# 峨眉山市工商公寓5幢1单元既有住宅增设电梯方案调整公示单

云海北路176号工商公寓5幢1单元参与业主

成都碧城建筑设计有限公司

峨眉山市云海北路176号

**平面图：**

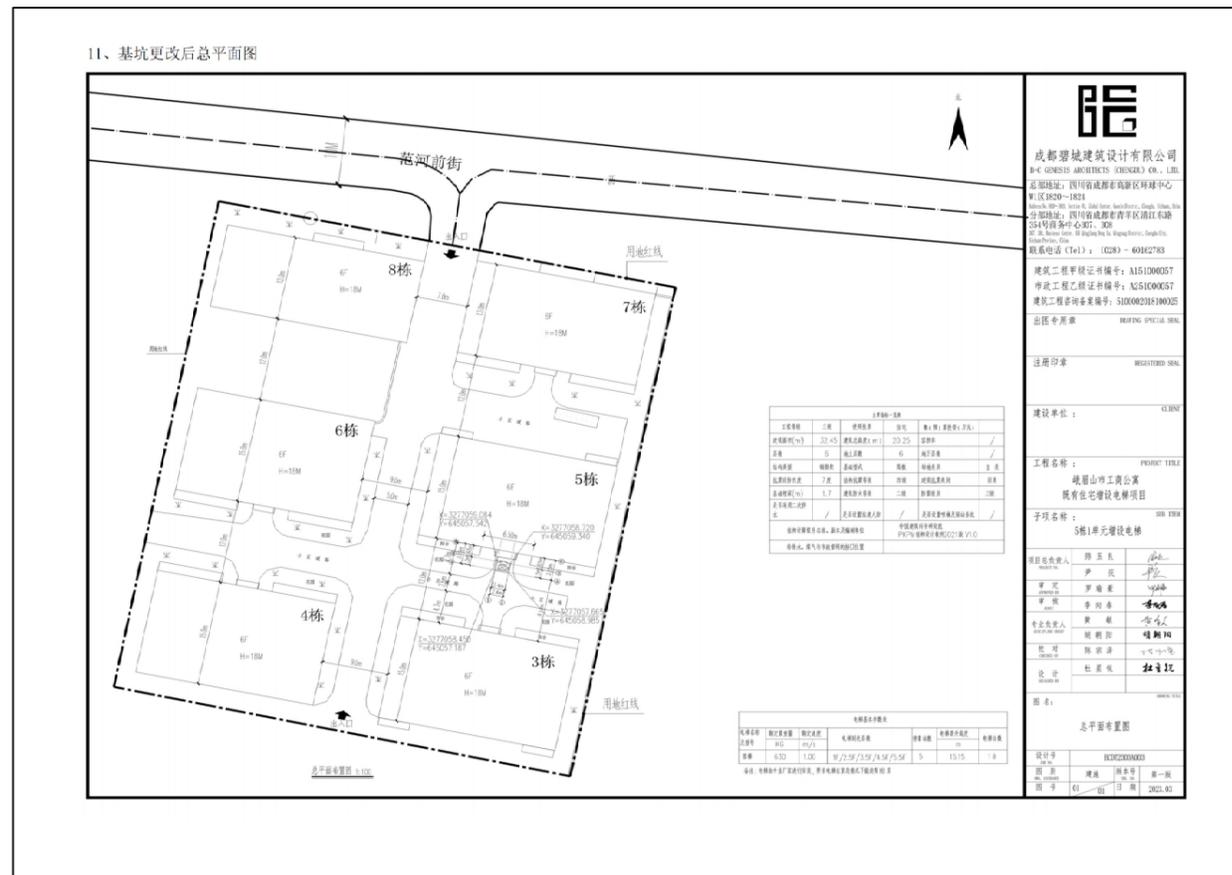
工商公寓5幢1单元电梯加装项目已经通过7月专家会审核，但是在基坑施工过程中，发现基坑下面有化粪池，原有楼层规划和设计里面，下面是没有化粪池，后来小区物业重新改加了。刚好电梯基坑剪力墙正好在化粪池上方，因此对原来基坑尺寸做了调整，其他设计方案无变化。

项目	原来方案	更改后方案
井道尺寸	2500*2700	2700*1700
离对面单元门	7900	8850
离本单元门	1600	1650
